N°	2022-P129
Au	Conseil d'administration
Date	2022-10-04

Approbation fédérale d'utilisation du sol et de design – Cité parlementaire – Programme de rénovation de l'édifice du Centre et Centre d'accueil du Parlement – Avant-projet sommaire achevé à 100 %

OBJET : EXAMEN DE LA PRÉSENTATION DE L'AVANT-PROJET DE CONCEPTION À 100 % DU PROJET DE RÉHABILITATION DE L'ÉDIFICE DU CENTRE DANS LE CADRE DU PROCESSUS D'APPROBATION FÉDÉRALE DE L'UTILISATION DU SOL, DU DESIGN ET DES TRANSACTIONS IMMOBILIÈRES

Annexe B – Entrée centrale et séquence d'entrée

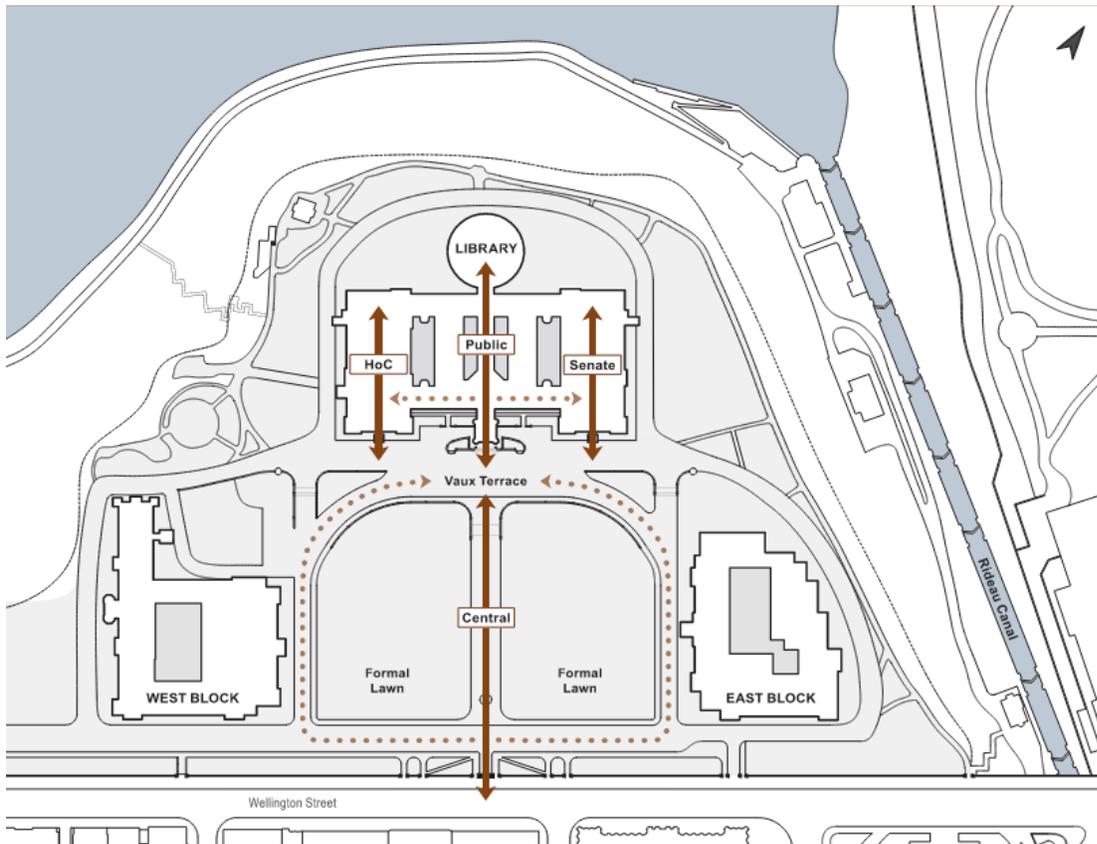
- 2.4. Le caractère intuitif et la clarté de la séquence d'entrée améliorée devraient continuer d'être développés, de sorte que le recours à la signalisation d'orientation puisse être réduit le plus possible. Par exemple, si l'intention est que les utilisateurs entrent à gauche de l'escalier de Vaux et sortent du côté droit, comment cela sera-t-il clair sans se fier à la signalisation?

- 2.5. Bien qu'il soit entendu que les révisions du nivellement de la pelouse officielle sont nécessaires pour permettre une entrée centrale accessible à tous, la conception de l'avant-cour devrait maximiser l'aire de pelouse plate à légèrement inclinée et convenir aux utilisations traditionnelles de la pelouse parlementaire (célébration, rassemblement, manifestation, événements, etc.).

Annexe C – Section du Centre d'accueil du Parlement et plan d'étage du niveau B1

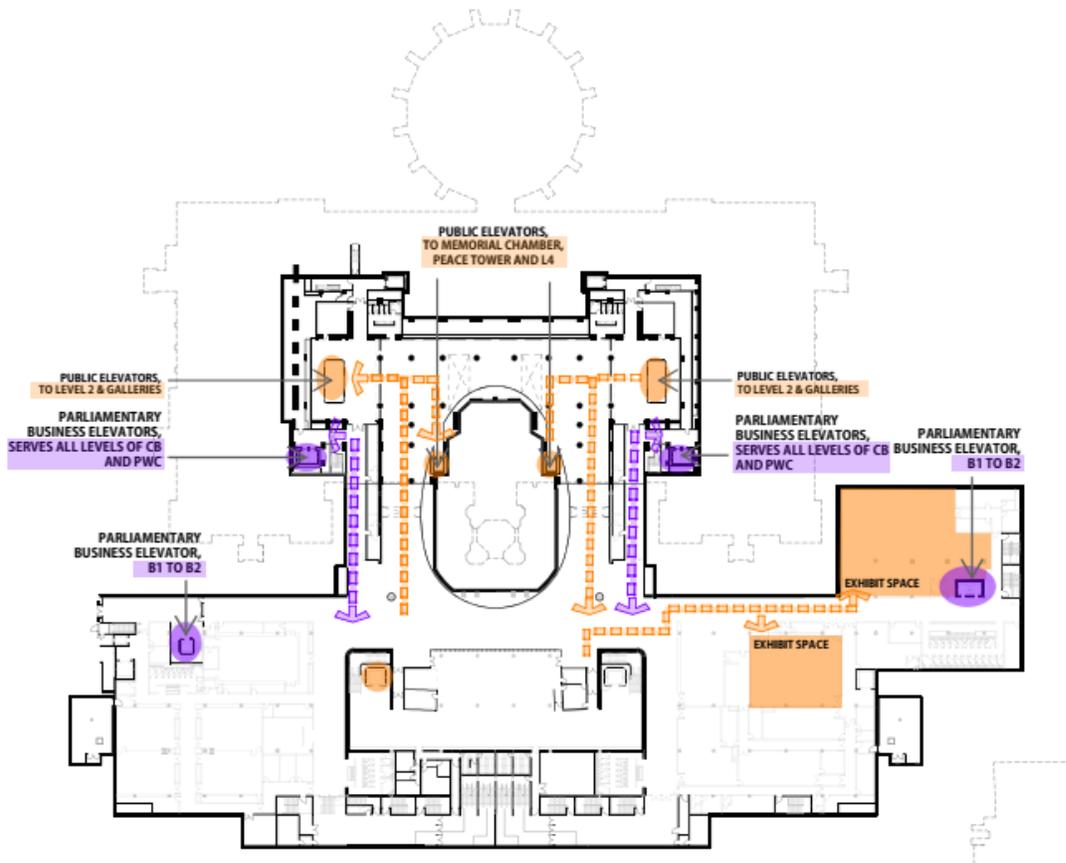
- 3.4. Il semble y avoir peu de liens entre la forme ovoïde au centre du niveau B1 et la fondation existante de l'édifice du Centre et de la tour de la Paix à l'étape actuelle de la conception. Une vision claire de la conception est nécessaire pour justifier la forme ovoïde et expliquer son lien

avec l'édifice du Centre existant. En attendant, il demeure difficile d'évaluer cet élément de la conception.

- 3.5. De même, le traitement des matériaux de la paroi incurvée de la forme ovoïde sera un élément important à évaluer au cours de la prochaine phase de conception.
